제목 현장실정 검토보고(단면 복구량 조정 외 2건)

- 가. 공 사 명: 2019년 최초침전지 유지보수공사-난지
- 나. 공사기간: 2019. 07. 10. ~ 2019. 12. 23.
- 다. 도 급 비: 1,009,214,650원
- 라. 공사개요: 단면복구보수(HWD) A=4,382㎡, 웨어설치 L=371m, STS 보강 97m
- 마. 도 급 자: 남강개발(주) 대표 박교경
- 바. 발 주 청: 난지물재생센터 시설보수과

상기 공사와 관련하여 도급사가 제출한 “실정보고 제출의 건 [남강19-03호(2019.09.30)]”에 대한 검토보고 사항임.

### 가. 현황 및 문제점

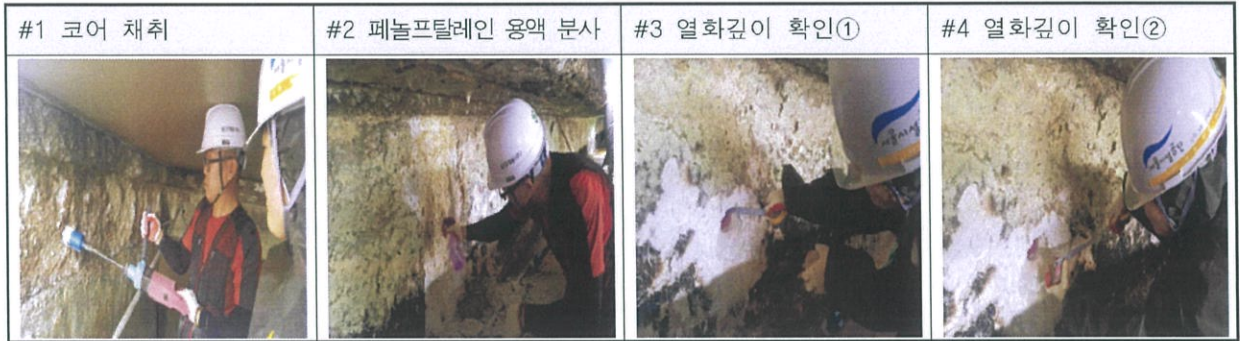
- 1) 열화단면 제거 작업 결과, 침전지의 열화 정도가 설계도서와 상이하여 현장 여건에 따라 열화부 단면 제거 및 복구량 조정이 필요함.
- 2) STS 보강의 보강 형상 및 연장을 현장 여건에 따라 변경이 필요함.
- 3) 국토교통부 지침에 따라 강관 비계설치에 대한 안정성 검토가 필요함.

- ▶ 육안점검 및 중성화 테스트 결과, 침전지의 열화된 콘크리트 깊이는 약 50mm로 당초 설계된 열화깊이(T=20mm)보다 깊다고 판단되는 바, 현장 현황에 따라 손상부위의 열화단면을 적정 제거하고 복구하도록 변경시행함이 타당하다고 사료됨.  
(당초: 치핑 T=20mm, 복구 T=20mm → 변경: 치핑 T=50mm, 복구 T=50mm)
- ▶ 변경 대상: 슬라브 하면, 벽체 ①번, 벽체 ②번, 벽체 ③번, 상부 슬라브 벽체, 기둥

2) STS 보강 형상 변경

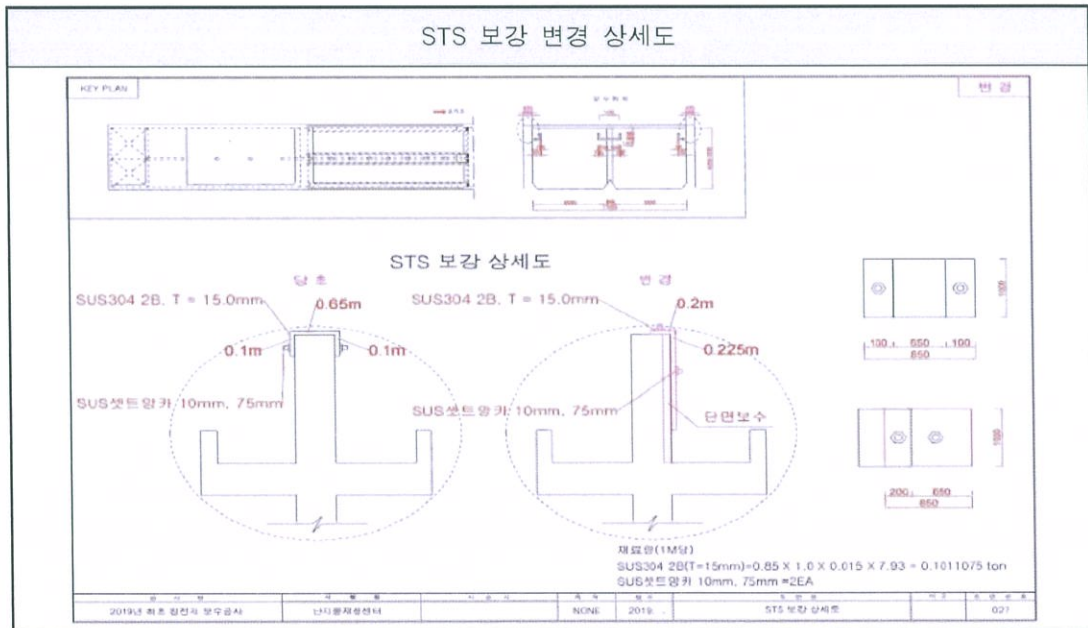
- ▶ 합동 회의 결과, STS 보강판을 웨어의 수면 아래까지 설치함으로써 웨어벽체의 유해 가스 접촉을 방지하여 콘크리트 열화를 최소화하고자 함
- ▶ 또한, 현장 특성상 같은 계열의 침전지를 동시에 배수할 수 없어 작업자 안전과 시공성을 고려해 아래 도면과 같이 STS보강판 형상을 변경하여 STS보강을 시공함이 타당함
